Festpunkte der amtlichen geodätischen Grundlagennetze des Landes Mecklenburg-Vorpommern
hier: B-Plan Nr.76 Güstrow ; Industriegebiet Verbindungsstrasse

1. Änderung des Bebauungsplans Nr. 76 – Industriegebiet Verbindungschaussee

1. Änderung Bebauungsplan Nr. 76 - Industriegebiet Verbindungschaussee der Barlachstadt Güstrow

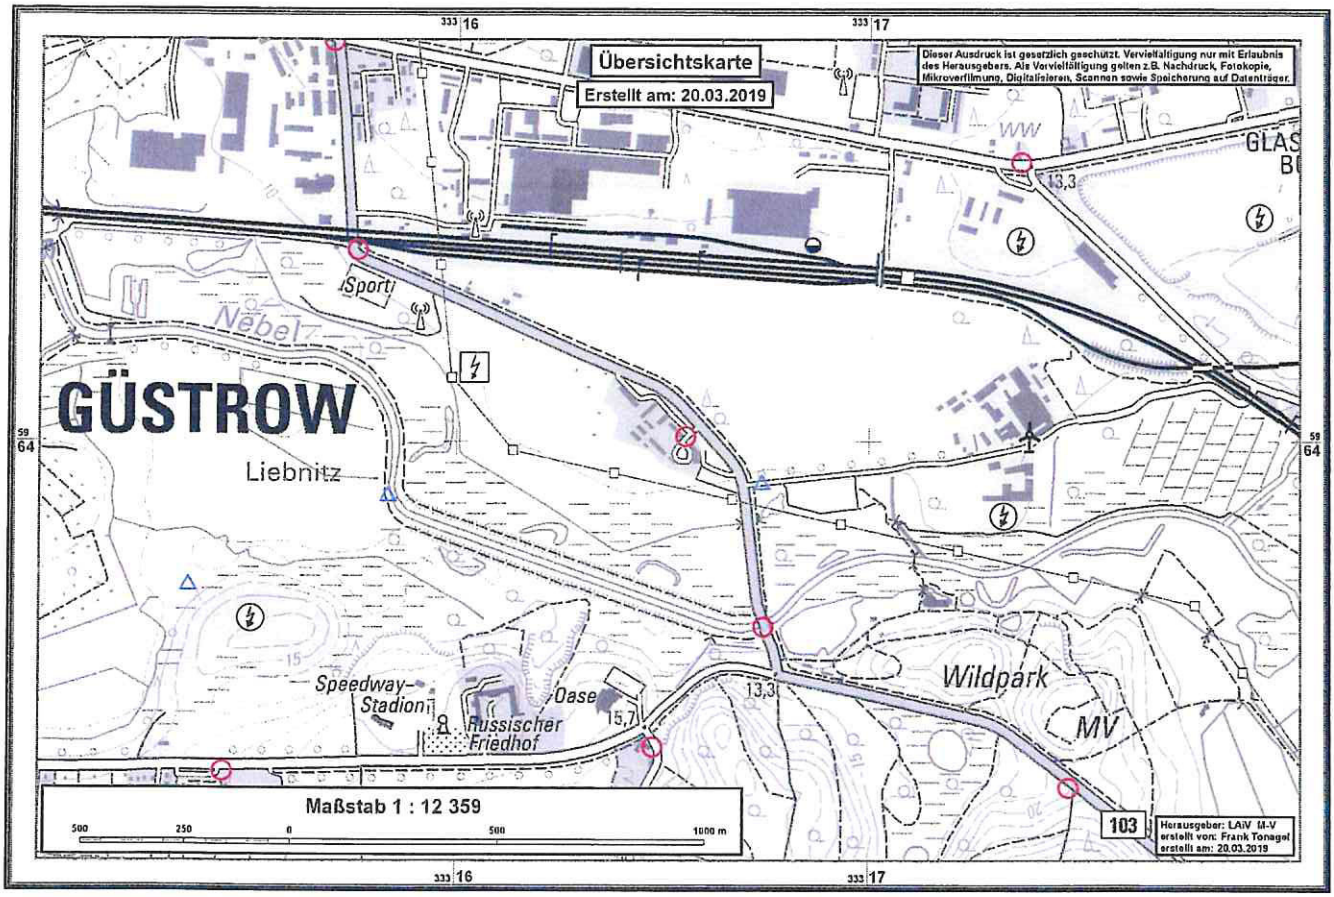
in dem von Ihnen angegebenen Bereich befinden sich gesetzlich geschützte Festpunkte der amtlichen geodätischen Grundlagennetze des Landes Mecklenburg-Vorpommern.

Die genaue Lage der Festpunkte entnehmen Sie bitte den Anlagen; die Festpunkte sind dort farbig markiert. In der Örtlichkeit sind die Festpunkte durch entsprechende Vermessungsmarken gekennzeichnet ("vermarkt"). **Lagefestpunkte** ("TP") haben zudem noch im Umgebungsbereich bis zu 25 m **wichtige unterirdische Festpunkte**, über die ich Sie bei Bedarf gesondert informiere.
